## Salle de spectacles et halle de gymnastique et d'athlétisme, à Couvet

### CONCOURS D'ARCHITECTURE

#### Extrait du rapport du jury

1<sup>er</sup> prix, projet « Les plaisirs et les jeux », MM. Perrelet et Stalé, architectes, à Lausanne.

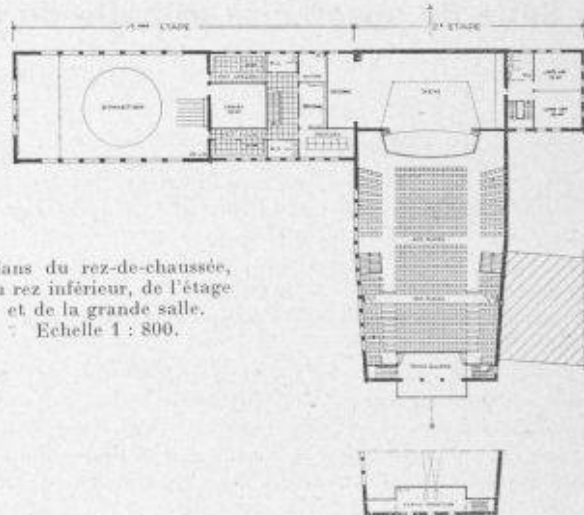
Bon projet, clair et sobre, tenant bien compte du voisinage des bâtiments S. I. et Hôtel communal. Beau vestibule d'entrée avec cependant une hauteur paraissant insuffisante. Disposition vestiaire, toilettes et escaliers conduisant à la salle de spectacles : l'échappée des escaliers d'accès à la salle est insuffisante en hauteur. Bonne disposition des locaux annexes de la scène, sauf le magasin des décors qui n'est pas facilement accessible. La liaison entre la salle de spectacles et les halles de sport n'est pas assez à l'abri des intempéries. L'éclairage par la toiture des locaux annexes des halles de sport est critiquable. Belle architecture des façades bien dans le caractère des anciens bâtiments communaux. Cube normal.

2<sup>e</sup> prix, projet « Molière », M. A. Lozeron, architecte, à Genève.

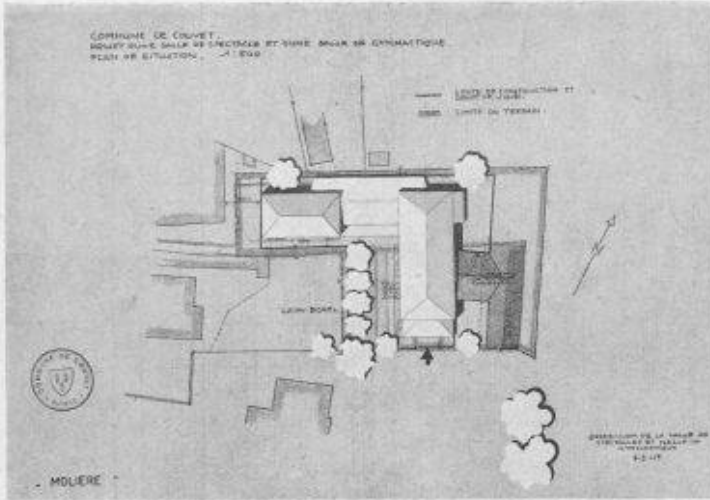
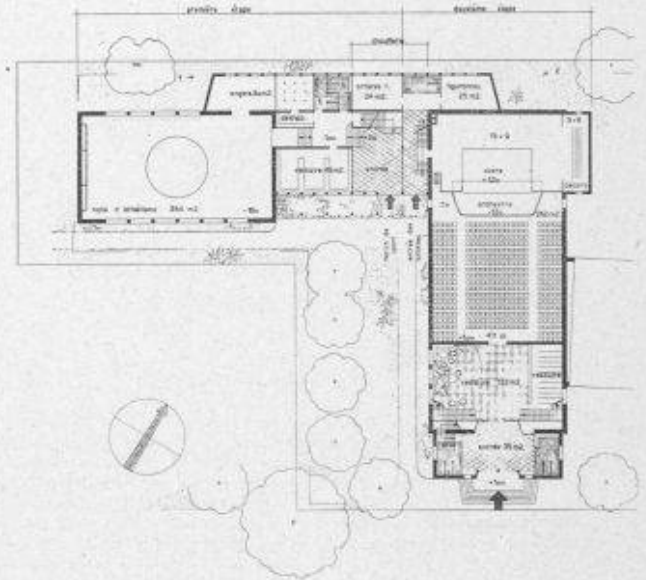
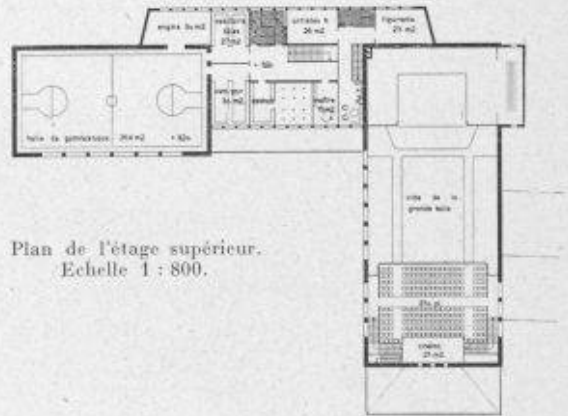
Bonne implantation tenant compte du bâtiment des S. I. La caisse dans le vestibule d'entrée est insuffisamment indiquée. Le vestiaire devrait être un peu plus développé. Les accès de la galerie sont bons mais leur départ vers la porte d'entrée crée un conflit dans la circulation. La solution prévoyant la réduction de la salle de spectacles par la fermeture de la galerie est bonne. La scène n'a pas la hauteur libre suffisante. La liaison entre la salle de spectacles et la halle d'athlétisme au moyen d'un porche n'est pas assez à l'abri des intempéries. Les vestibules des vestiaires des halles sont mal éclairés. Le trop large emploi de la couverture plate est critiquable. Il y a un manque de franchise entre les limites des première et deuxième étapes. Manque de parenté entre l'architecture de la salle de spectacles et les halles de sport. L'avant-corps d'entrée de la salle de spectacles ne permet pas de donner à cette façade le caractère architectural en rapport avec la destination du bâtiment et son emplacement. Cube normal.

3<sup>e</sup> prix, projet « Liaison », MM. Chappuis et Pizzera, architectes, à Neuchâtel.

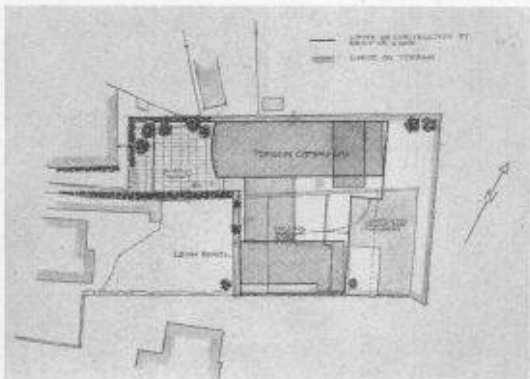
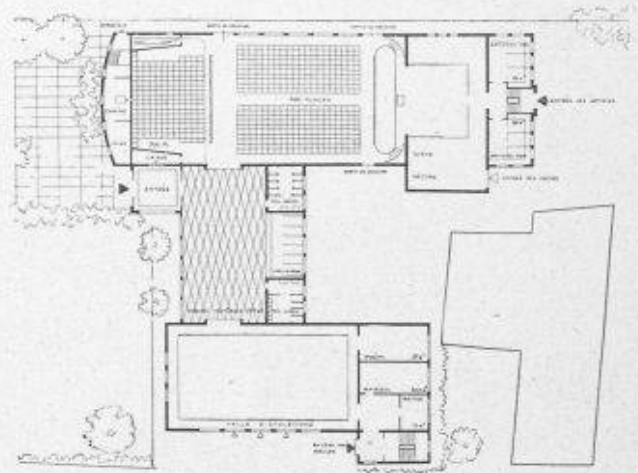
L'implantation ne tient pas assez compte de la proximité de l'immeuble des S. I., mais dégage bien par contre l'Ecole de mécanique et d'électricité. Le principal intérêt de ce projet réside dans la bonne liaison entre la salle de spectacles et les halles de sport. Ce projet réserve un bel espace libre entre l'Hôtel communal et la salle de spectacles. L'entrée de la salle de spectacles n'est pas suffisamment caractérisée et la façade postérieure est seule à bénéficier du terrain de la belle place aménagée. L'accès du local des décors est bien compris. Bonne réalisation de la séparation de réduction de la salle de spectacles. Bonne disposition des loges des artistes, des vestiaires et des W.-C. pour le public. Les vestiaires de la halle d'athlétisme à l'entresol présentent des inconvénients. L'avant-corps d'entrée des halles de sport ne permet pas une composition architecturale de la façade principale. Cube normal.

4<sup>e</sup> prix, projet « Vita », M. L. Vaucher, architecte, à Fribourg.

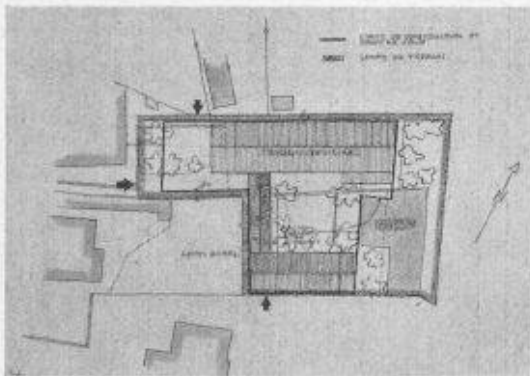
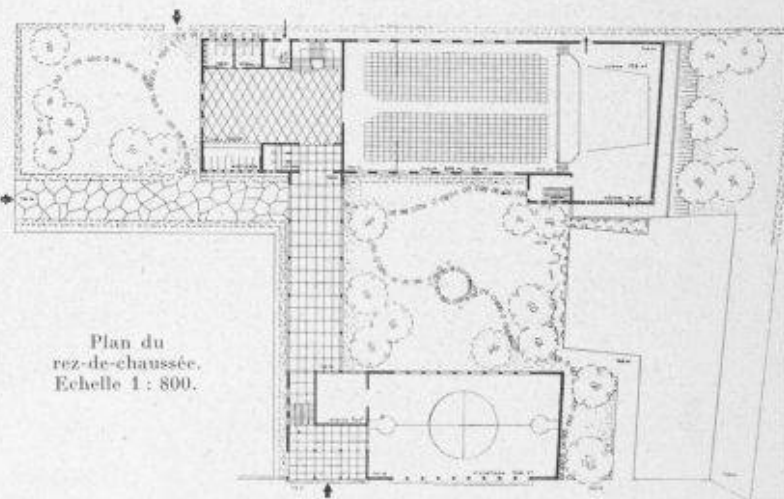
Implantation tenant compte de la proximité des S. I. réservant une cour-jardin utile pour certaines manifestations. L'entrée de la grande salle par l'ouest est trop peu en évidence et son accès au travers des dégagements de la halle de gymnastique est étriqué. La séparation mobile de la grande salle est mal étudiée et irréalisable telle que prévue. Les vestiaires et le vestibule d'entrée de la salle de spectacles sont insuffisants. L'escalier de la galerie est trop important et sans fermeture; les loges des artistes en deuxième sous-sol sont mal placées; il y a interversion de hauteur entre la salle de gymnastique et la salle d'athlétisme. La solution prévoyant les vestiaires et W.-C. de la salle d'athlétisme à l'entresol présente des inconvénients. L'unité de l'architecture des façades est satisfaisante. Cube normal.
